**RAPPORT DE MISE EN SERVICE D'UNE INSTALLATION ELECTRIQUE / CONTRÔLE PÉRIODIQUE****Données générales**

Lieu du contrôle:	Rue de l'Aviation 43 , 4100 SERAING		
Propriétaire:			
Cliant:	Certigreen SPRL Fabien Devillers,RUE DE LA VECQUEE 170, 4100 SERAING		
Type de locaux:	Maison	Distributeur d'énergie: /	
Code EAN:	541 44		
Installateur:	/		
N° TVA:	/	ou n° carte ID: /	Émis à: / le /
Agent-visiteur:	Patrick Palm		Date du contrôle: 21/10/2015

Conformément aux exigences (conditions) du Règlement général sur les installations électriques (RGIE)	
Type contrôle:	Art 276bis Transfert de propriété
Info complément:	/
Réinspection à:	/

Schéma d'implantation simplifié (< 01/10/1981) ou photo de l'installation électrique (> ou < 01/10/1981)

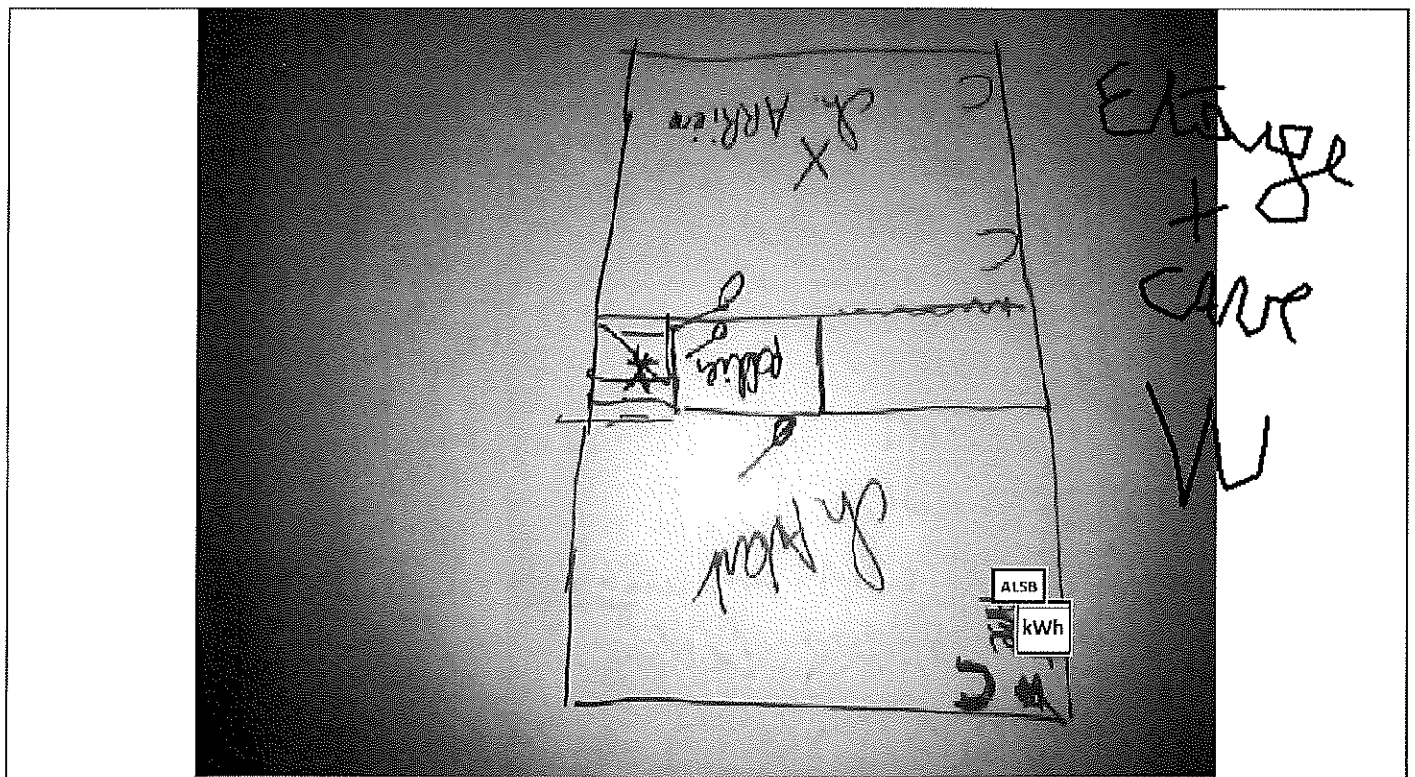
4.01+4.10+4.05+5.01+6.02+6.03 COFFRET
